改善箇所説明図

基準不適合箇所：前照灯(すれ違いビーム)

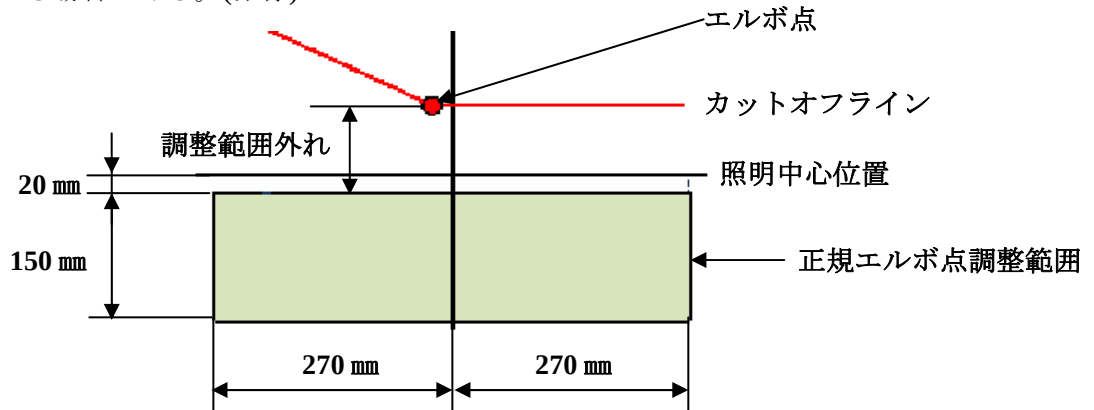
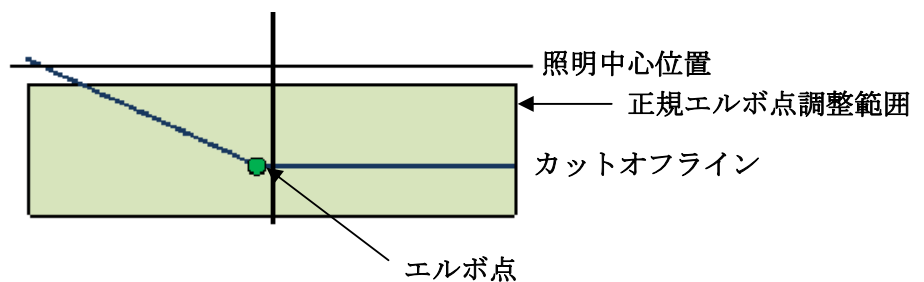
基準不適合箇所

ホイール・クレーンの前照灯において、車両生産時の前照灯(すれ違いビーム)照射方向の調整方法が不適切だったため、調整値が基準範囲から外れ保安基準に適合していないおそれがある。

改善前 エルボ点が正規調整範囲より外れ、カットオフラインが照明中心より上がっている場合がある。(赤線)

全車両、前照灯(すれ違いビーム)照射方向を点検し、照射方向が不適切なものは保安基準に適合するように調整する。

改善後 エルボ点が正規の調整範囲になるよう再度調整する。
